工 作 联 系 单

工程名称：自贡垃圾焚烧发电工程

编号：SXMB20-LA001

关于 进场钢柱构件与图纸不符 事宜

关于 锅炉钢架基础垫铁找平 事宜

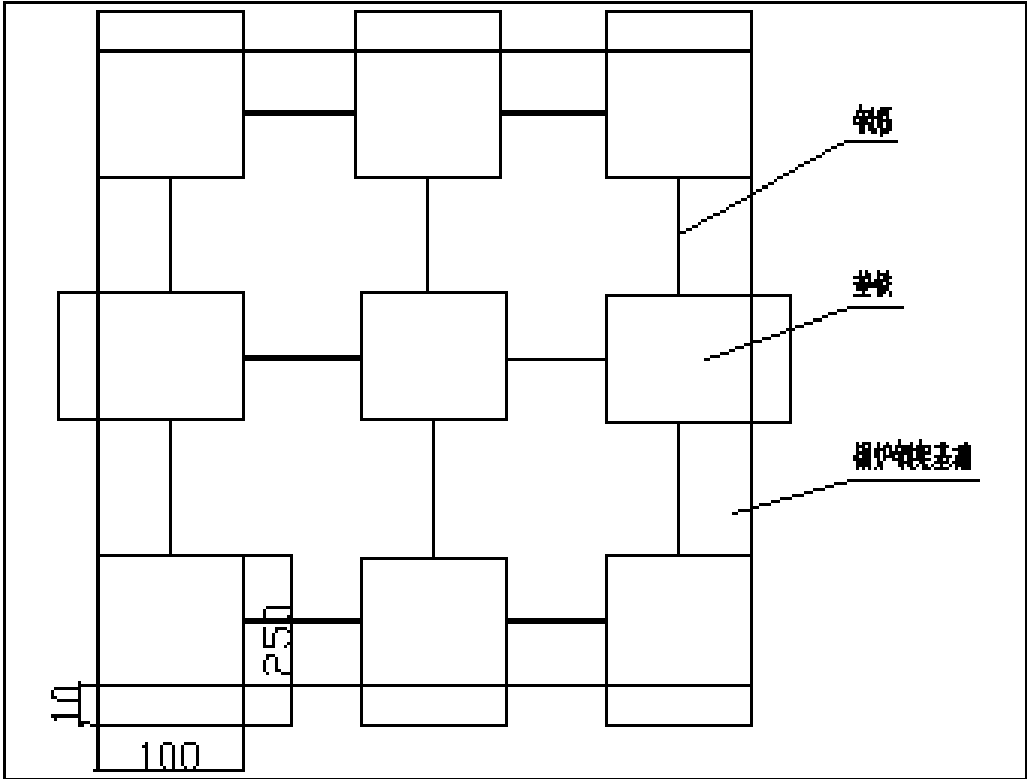
因现场土建交安锅炉钢架基础标高误差较大，我单位用垫铁找平，采取如下措施：

- 1、垫铁规格为 100 × 250 。
- 2、 1#、2# 锅炉基础同批次用经纬找平，达设计标高，设计标高为-500mm 。
- 3、 每块基础上置 9 组垫铁，垫铁位置如图说所示。
- 4、 同位置垫铁焊接成整体，同一基础上垫铁用钢筋连接焊接成一固定整体。

详见下图：
